第4回 オオサンショウウオの生息する 広島県管理河川における河川工事に関する検討会

広島県 河川課、文化財課、自然環境課
令和8年9月10日

〈自然河岸のイメージ〉

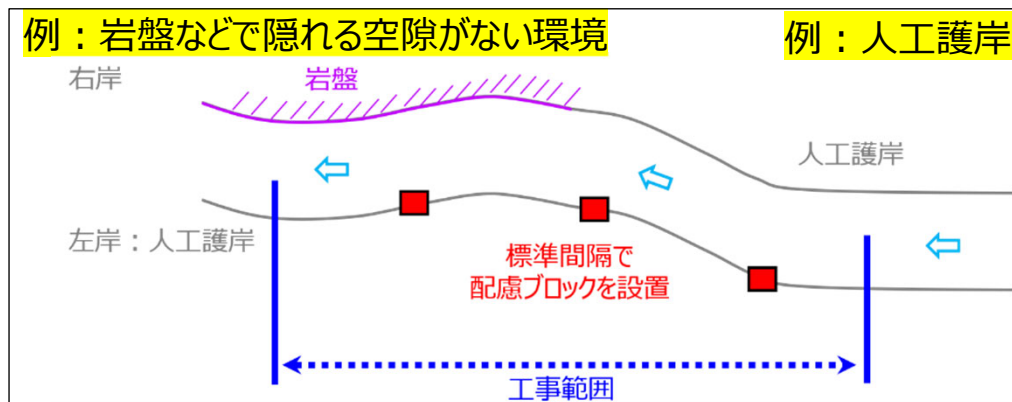
- ・簡単な基準でいいと思うが、例えば対岸に自然河岸がある場合は除くのような一言がないとよくない考える。
- ・配慮しなくていいイメージは、対岸が山付護岸とか自然護岸が残っている場合。湧水を考えても山付はとも状態が良いと思われるため対岸が山付護岸であれば配慮しなくていいのでは。ただ、この周りで巣穴が見つかった場合や、特段配慮すべきことがあった場合はこの限りではないのような、二つの注釈があるのを前提にして、それでよいかを判断すればよいのではないか。

- ・A区分は35mおき、B区分は50mおきの設置を標準とし、構成員意見を踏まえて次の文章を記載する。

「ただし、対岸にオオサンショウウオの生息可能な環境※がある場合は配慮ブロックの設置を行わない（周辺で巣穴等の記録があるなど、特段の配慮が必要な場合を除く）。」

※ 護岸が整備されていない自然河岸（空隙のない岩盤などを除く）など

(3) 配慮ブロックの設置高さ

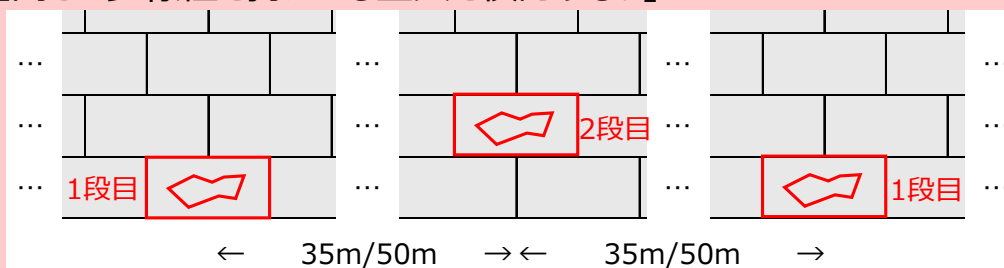
- ・コンクリートブロックを斜めに積み、水位が変わっても生かせる。何年か経ち砂が入り機能しなくなることが想像できるため、斜めにブロックを積み、どこかに砂が入っても、どこかのブロックが使えるようにすることは無理か。
- ・同じ水平面ではなく違う段に積み、砂がたまったら、上の方は使えるとか。
- ・斜めに積むと、護岸の構造上なかなか直交力を持てないため難しい。斜めの護岸も実際にはあり、流水制御をするような護岸だと斜めに形が入るのもあるため、不可能ではないが、少し難しい。懸念されることは、よく分かる。どこが溜まるか、溜まらないかの、砂州が動くようなところは、あるところは掘れて、あるところは溜まってとなる。直線区間のような水理条件が長い区間変わらないような場所においては、高さを変えたりするなどの、工夫が必要である、のような注釈のイメージという気はした。

- ・配慮ブロックの設置段数は、低水位以下の範囲の1段分を標準とし、次の文章を記載する。

「なお、砂洲の変動があまり生じない、水理条件が変わらない直線区間等では、配慮ブロックの設置高さを変えるなどにより、配慮ブロックの設置高さに多様性を持たせる工夫を検討する。」

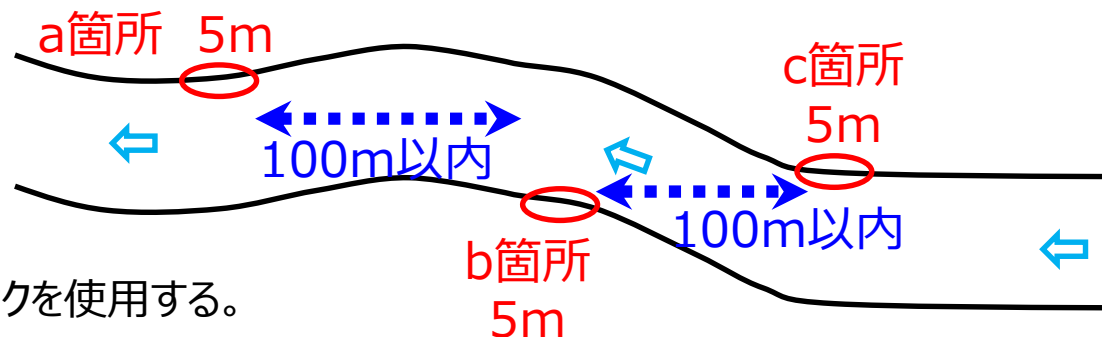
- ・10mが連続した結果何百mも何の配慮もない場所が続くというのを危惧している。
- ・同感で、そのようなときは、3回に1回ぐらいは、配慮を考えてほしい。

- ・査定延長10m未満の災害復旧箇所（周辺で巣穴等の記録があるなど、特段の配慮が必要な場合を除く。）
- ・災害復旧工事において、背後の利用状況や官民境界に制限がある場合
- ・災害の応急工事の場合
- ・被災要因が側方侵食の場合

被災箇所間の距離が100m以内の場合

↓
箇所ごとの延長を合算した工事として扱う。

※右図の場合、15mの工事となる。＝配慮ブロックを使用する。

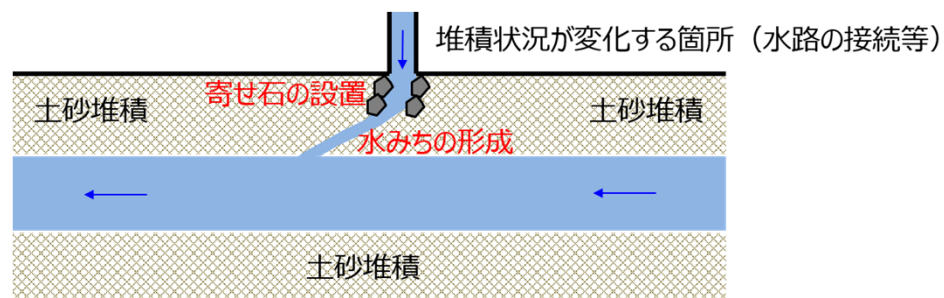
- 堆積箇所以外に多く置いて密度を担保すべき。棕梨川では長区間堆積が見られていて、配慮されないことになることを危惧。

A、B区分では、土砂の堆積している箇所※を除いて、原則として配慮ブロックを設置するものとし、以下の注釈を加える。

「※当該箇所では、工事区間内で水路が流入し堆積状況に変化がみられる箇所において、寄せ石の設置や本流への水みちの形成が望ましい。」

全長(cm) 全長の分布(n=1058)

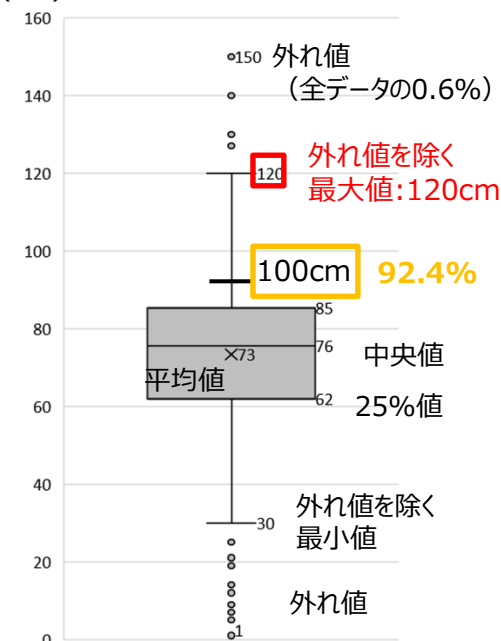
- ・最大全長150cmとなるオオサンショウウオにおいて、8割の全長までをカバーできる案を当方は提案した。
- ・1mを超える個体も見つかることはあり、そのようなヌシになるべき、繁殖に貢献すべき個体がその水域に隠れるとこがなくなることは避けたい。

- ・A区分：繁殖巣穴ブロック
全長120cmを想定
・・・収集データの外れ値を除く最大値(全データの99%値)
必要な空間
・・・全長の8割×5割×3割 以上 (清水構成員案)
960mm×600mm×360mm
- ・B区分：隠れ家ブロック
全長100cm程度を想定・・・収集データの92.4%値
必要な空間・・・(幅+奥行)≥(全長+体幅)
1000mm+150mm
高さ≥体高61mm

【個体の一時隔離の方法】

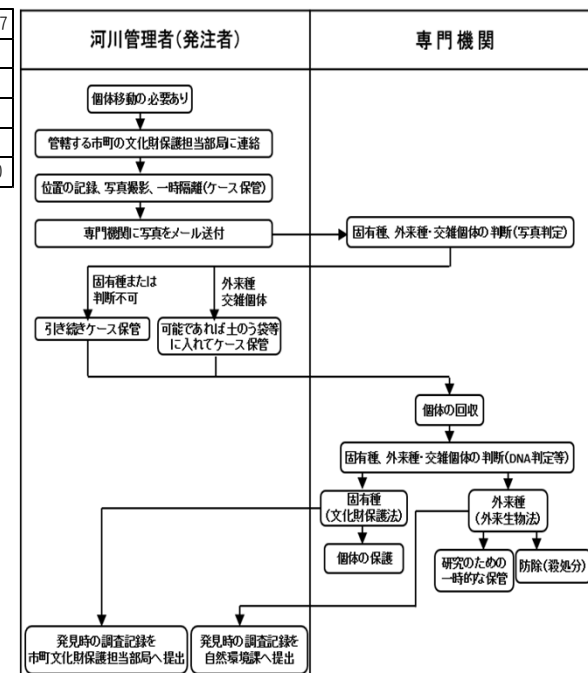
- ・回収だと我々が必ず取りに行かないといけないが、いつも動けるわけではないため、輸送とか搬入にし、持ってきてもらう必要があるかと思う。

- ・個体の移動については、一時的に捕獲・現場内で隔離のうえ、広島市教育委員会に連絡のうえ、研究機関（広島大学または安佐動物公園）に連絡し、研究機関により個体の識別や輸送を行う。
- ・八幡川水系で実施している工事は右表のとおり、年間少数であり、オオサンショウウオが発見されるタイミングは水替えや床掘に限られることから、工事実施の際には研究機関に連絡のうえ、対象工種を実施することとする。

- ・逃げ出さないように蓋をする
- ・流出防止のための措置をする
- ・水の入れ替えができるような穴のあるコンテナ等にオオサンショウウオを収容する
- ・オオサンショウウオが流水に浸かる場所（日陰が望ましい）に設置する
- ・息継ぎができるよう空気を確保し、コンテナ等が水没しない様に留意する
- ・「工事名」等の表示をする
- ・交雑種は1個体ずつ土嚢袋に入れ、コンテナ等にまとめて複数袋入れてもよい
